**MRAe**

**Avis sur le projet de système d'endiguement  
sur la commune de Steinbourg (67)  
(opération du PAPI de la Haute-Zorn),  
porté par le Syndicat des Eaux et de l'Assainissement  
Alsace-Moselle**

n°MRAe 2022APGE133

**Figure n°7 :** cartes avant /après projet localisant les bâtiments impactés en crue trentennale (note complémentaire de septembre 2022)

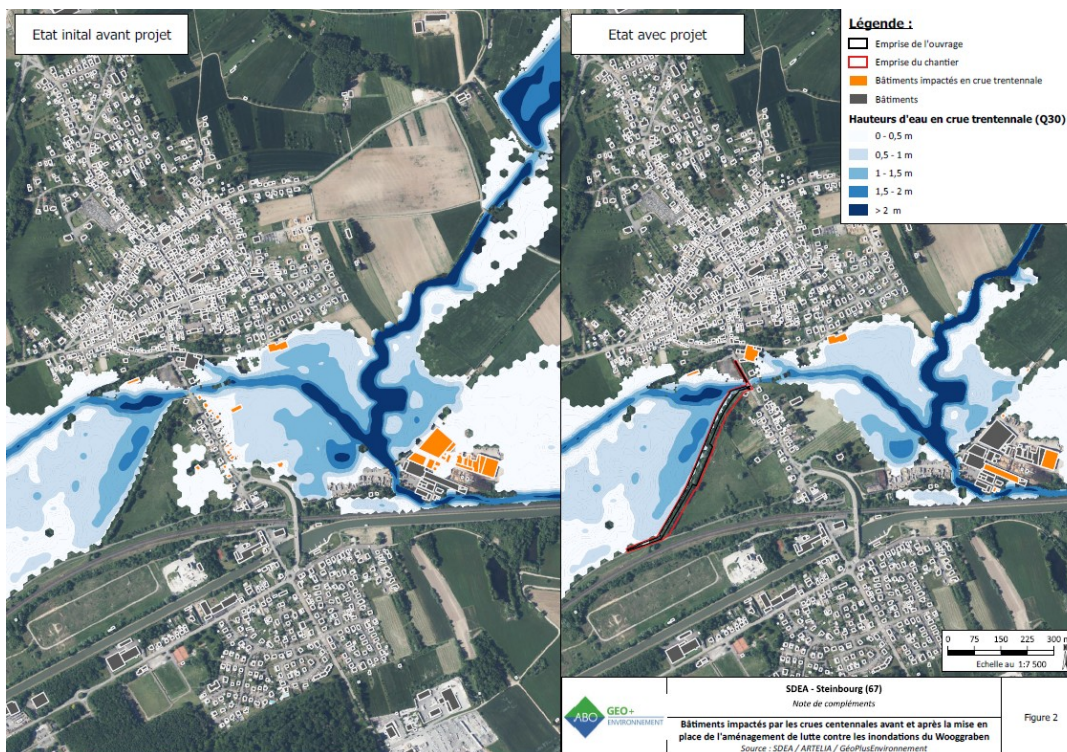
La note complémentaire de septembre 2022 localise ces enjeux avant et après projet (voir figure n°7 ci-après). Il convient de rectifier l'intitulé de la carte « *Bâtiments impactés par les crues centennales avant et après la mise en place de l'aménagement de lutte contre les inondations du Wooggraben* » qui est erroné, s'agissant en fait de la mise en place du système d'endiguement de Steinbourg. **Il manque une présentation détaillée des enjeux résiduels après aménagement de la digue, en complément au tableau ci-dessus.**

Figure n° 8 : cartes avant/après projet de la zone inondable en crue centennale (mémoire technique)

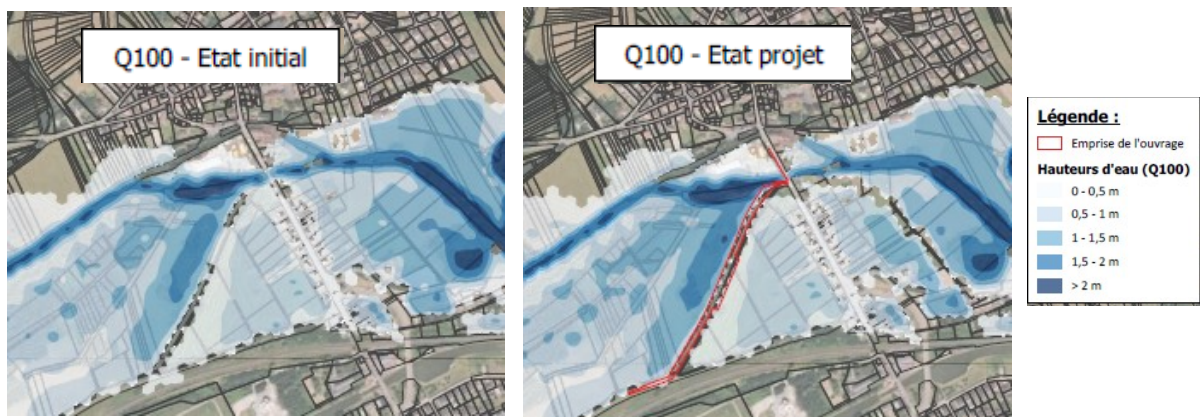
Elle regrette également l'absence d'informations sur l'état avec projet en Q100 (ou crue de sûreté), alors que le mémoire technique présente deux cartes (voir figure n°8 ci-après) montrant la zone inondable en crue centennale avant/après projet.

**Figure n°9 : cartes de localisation de la mesure compensatoire en faveur des zones humides**

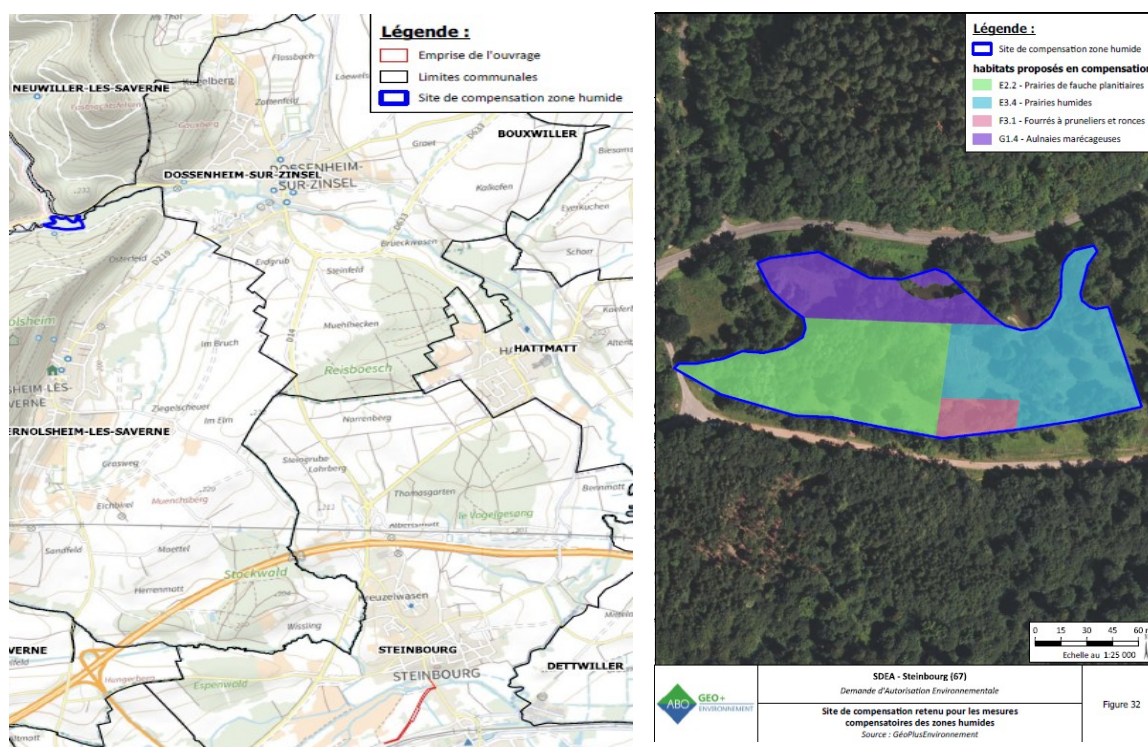
L'Ae rappelle à cet effet son document publié « Les points de vue de la MRAe »<sup>23</sup> qui précise les éléments réglementaires et ses attentes en matière de préservation des zones humides. L'Ae recommande au pétitionnaire de :

- **procéder à un état initial de la parcelle concernée par la mesure compensatoire en faveur des milieux humides ;**
- **analyser les impacts de la mesure compensatoire elle-même sur la biodiversité, en particulier sur les espèces protégées ;**
- **démontrer l'équivalence des fonctionnalités écologiques entre les zones humides détruites et celles restaurées.**
